改善箇所説明図

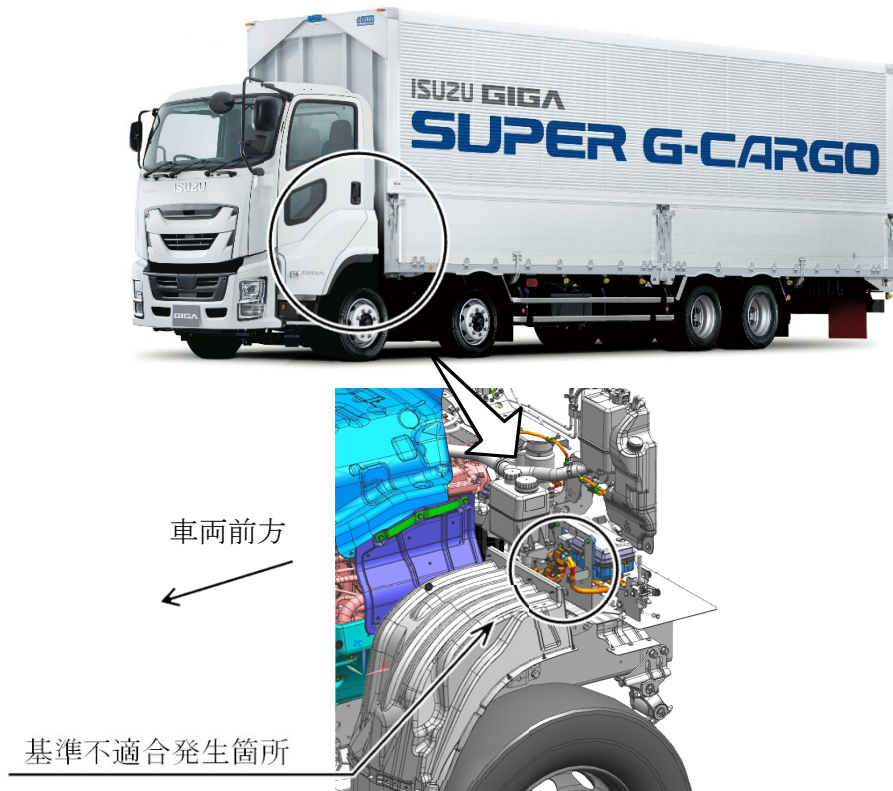
大型トラックにおいて、スタータリレーおよびキャブチルトリレーへ接続するハーネスのコネクタ取付け向きが不適切なため、キャブチルト状態で高圧洗浄を行った場合に、当該コネクタ部から水が浸入することがある。そのため、当該リレーの接点間でトラッキングが発生して発熱、焼損し、最悪の場合、火災に至るおそれがある。

改善の内容；
全車両、当該ハーネスを対策品に交換し、スタータリレーおよびキャブチルトリレーを新品に交換する。

識別：助手席側ドア開口部のシリアルナンバープレート付近に、識別シール（赤色）を貼付する。
